改善箇所説明図

ステアリングコラムシャフトアッセンブリ

ステアリングコラム中間シャフト

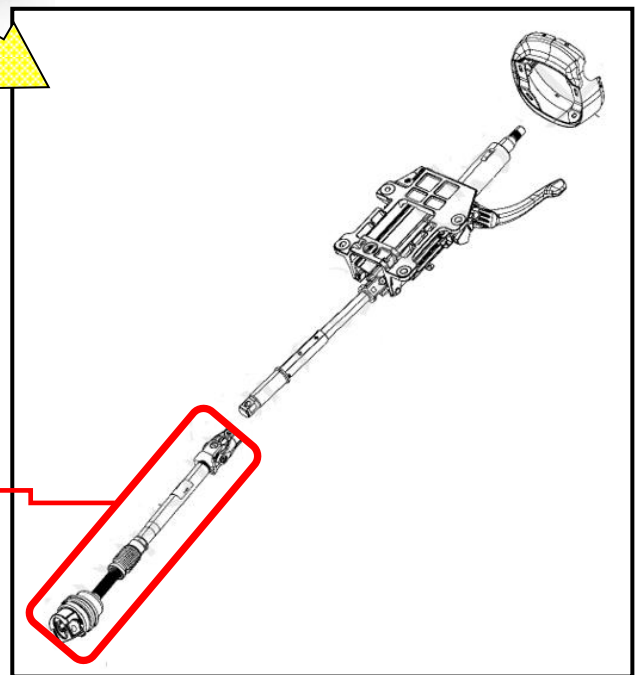
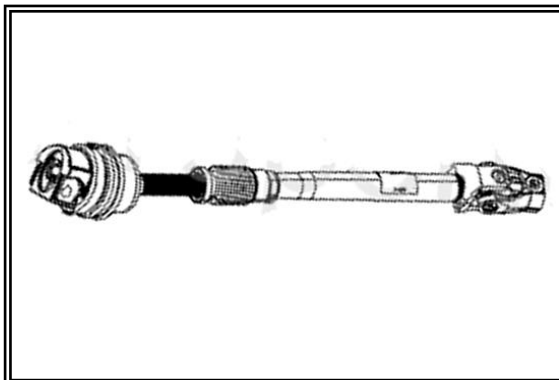
基準不適合発生箇所

操縦装置のステアリングコラム中間シャフトの製造管理が不適切なため、シャフト内のユニバーサルジョイントに異物(ナット)が混入しているものがある。そのため、走行中、異物がユニバーサルジョイントに干渉し、最悪の場合、ステアリングが切れなくなるおそれがある。

改善の内容

全車両、ステアリングコラム中間シャフトを良品に交換する。
